**Revision to a Request for Supply
Arrangement - Révision à une demande
pour un arrangement en matière
d'approvisionnement**

Title - Sujet Mobilier pour des postes de travail	
Solicitation No. - N° de l'invitation E60PQ-140003/A	Date 2015-04-20
Client Reference No. - N° de référence du client E60PQ-140003	Amendment No. - N° modif. 006
File No. - N° de dossier pq416.E60PQ-140003	CCC No./N° CCC - FMS No./N° VME
GETS Reference No. - N° de référence de SEAG PW-\$\$PQ-416-66821	
Date of Original Request for Supply Arrangement 2015-02-19 Date de demande pour un arrangement en matière d'app. originale	
Solicitation Closes - L'invitation prend fin at - à 02:00 PM on - le 2015-05-28	
Address Enquiries to: - Adresser toutes questions à: Clouthier, Chantal	Buyer Id - Id de l'acheteur pq416
Telephone No. - N° de téléphone (819) 956-7184 ()	FAX No. - N° de FAX () -
Delivery Required - Livraison exigée	
Destination - of Goods, Services, and Construction: Destination - des biens, services et construction:	
Security - Sécurité This revision does not change the security requirements of the solicitation. Cette révision ne change pas les besoins en matière de sécurité de l'invitation.

La modificati

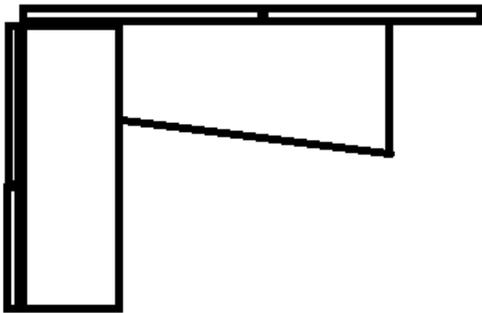
Annexe B – Catégorie 1b :

Code du gouvernement « wsffxhpt2g » – Surfaces de transition avec deux panneaux de côté complets et un panneau de fond. Il n'existe aucune définition des surfaces de transition à l'annexe B. Veuillez définir. Si vous faites référence à une surface ayant une profondeur, par exemple, de 30 po et une autre de 24 po à l'une ou l'autre extrémité de la surface, cela signifie qu'elle est habituellement utilisée avec une surface d'angle. Les surfaces d'angle ne font pas l'objet du présent appel d'offres. Veuillez préciser.

R.73 : Oui, votre description est correcte. Voir l'article 2 Modifications, modification (N).

Voir l'exemple illustré ci-dessous :
